48F-07-006

不具合連絡書

APB3449B-K-R2

X-CONTACT BGA 0.4PITCH

略図(必要な場合のみ)

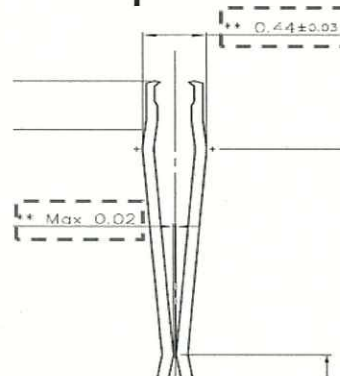
不具合内容
寸法規格外

A	B
0.44 ± 0.03	MAX 0.02
0.504	0.029
0.506	0.029
0.504	0.027
0.501	0.025
0.503	0.024

HEAD幅寸法 OVER (SPEC比 MAX 0.034mm OVER)
